Dotyczy: postępowania prowadzonego w trybie przetargu nieograniczonego pn.: „Prace remontowe dotyczące naprawy i malowania posadzek parkingu podziemnego i strefy wjazdowej w siedzibie Muzeum Śląskiego w Katowicach przy ul. T. Dobrowolskiego 1”.

#### ODPOWIEDZI NA PYTANIA

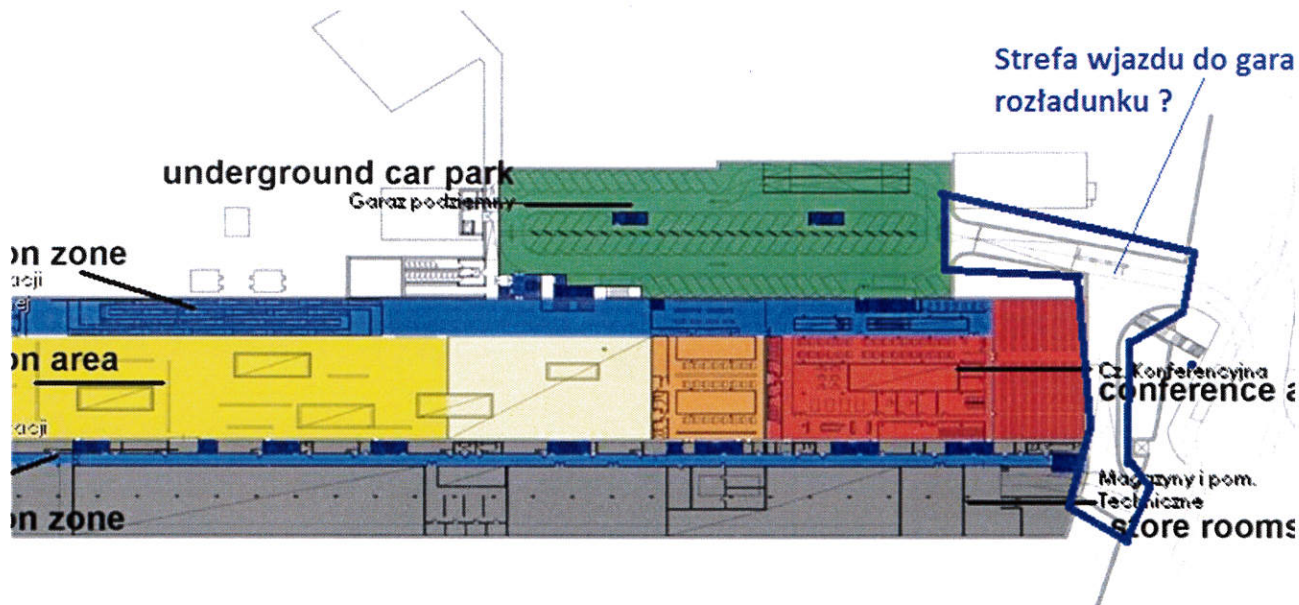
„Mamy pytanie odnośnie realizacji prac w strefie wjazdu do garażu i rozładunku, w specyfikacji pojawia się zapis o możliwości prowadzenia prac w tym rejonie w godzinach 20.00 - 6.00. Czy poza tymi godzinami ma być udostępniony ruch po tym obszarze? (poniżej schematyczny rysunek)”

Zamawiający przewidzi w harmonogramie wykonywania prac całkowite zamknięcie strefy wjazdu i cargo, wówczas prace w tych dniach mogą trwać 24h/dobę.

Na rys. poprawnie została zaznaczona strefa wjazdu do garażu i rozładunku.
